Odpowiedzi na pytania i postulaty Wykonawców (XII)

Dotyczy postępowania na „Wykonanie robót budowlanych - realizacja zabudowy mieszkaniowej wielorodzinnej u zbiegu ulic Zygmunta Augusta i Rycerskiej w Bydgoszczy” - sprawa Nr 02/2022

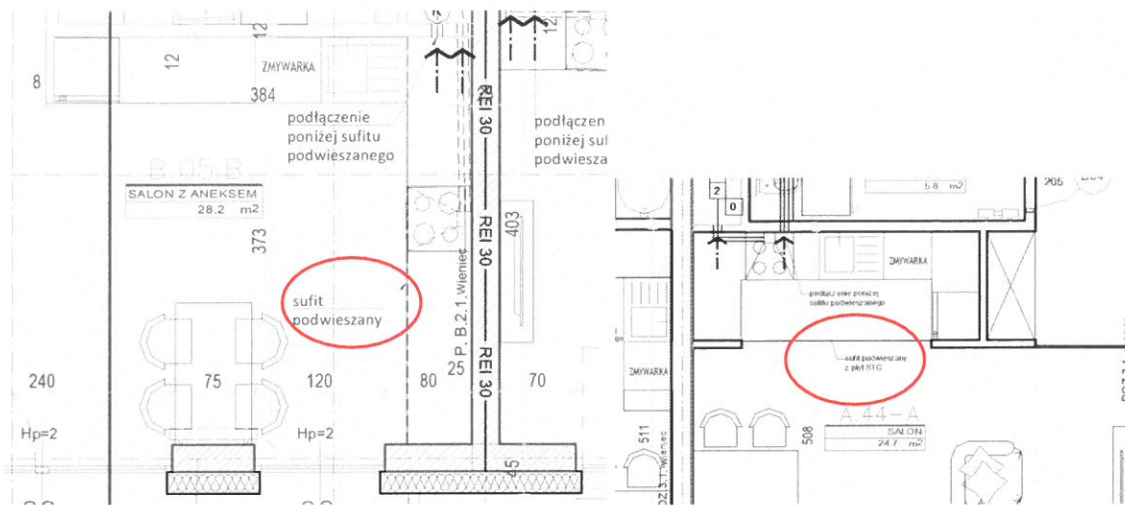
161) Zamawiający w Wytycznych do branży sanitarnej w pkt. 17 wskazał: Ze względu na wymagania akustyczne przyjęto do projektowania system wentylacji Aereco i bez zgody Zamawiającego i projektanta nie można wykonywać zmian w tym zakresie. Jednocześnie zgodnie z SWZ i zapisami umowy zamawiający dopuszcza zastosowanie rozwiązań równoważnych. Prosimy o wskazanie parametrów równoważności projektowanego systemu wentylacji Aereco.

Odpowiedź: Zaprojektowany system VBP HIGRO zapewnia długoletnią, ekonomiczną i cichą pracę, co jest szczególnie ważne w przypadku mieszkań z przeznaczeniem na wynajem. Parametry równoważności wymagane przez Zamawiającego:

- a) emitowany przez urządzenia do wentylacji hałas w porze nocnej w pokojach z aneksem kuchennym na poziomie maksymalnym 25 dB,
- b) praca w zakresie niskiego ciśnienia 0-24Pa,
- c) silniki prądu stałego z elektroniczną komutacją,
- d) silniki wyposażone w regulatory umożliwiające ustawienie i zmianę wydatku,
- e) w przypadku braku zasilania konstrukcja urządzenia musi zapewniać wentylację poprzez przepływ grawitacyjny powietrza,
- f) zastosowany system wentylacji musi zapewniać możliwość uzyskania w budynku dobrej kategorii efektywności energetycznej (wskazany system na budynku referencyjnym otrzymał Ocenę energetyczną NAP – 5/2021 z Narodowej Agencji Poszanowania Energii kategorii A2, system równoważny powinien wykazać się równie dobrymi parametrami).

Każdy system lub urządzenie przed zastosowaniem musi uzyskać opinię pozytywną potwierdzającą równoważność parametrów w stosunku do zaprojektowanych i wymaganych przez branżowego inspektora nadzoru oraz biura projektowego. W przypadku konieczności dokonania przeliczeń lub wprowadzenia zmian projektowych na skutek zaproponowanego równoważnego systemu lub też urządzenia koszty tych czynności pokrywa wnioskodawca.

Bud. B mieszkanie 5

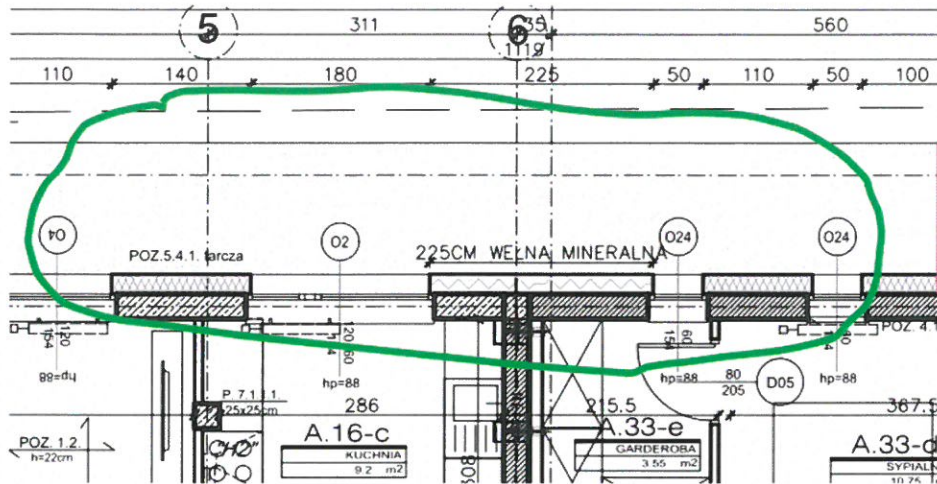
165) Proszę o udostępnienie rzutów sufitów podwieszanych.

Odpowiedź: sufity podwieszane zostały oznaczone na rzutach architektonicznych budynków.

Poniżej przykładowe rzuty ekranów z oznaczeniem sufitów w projekcie edytowalnym budynku Bc oraz A.
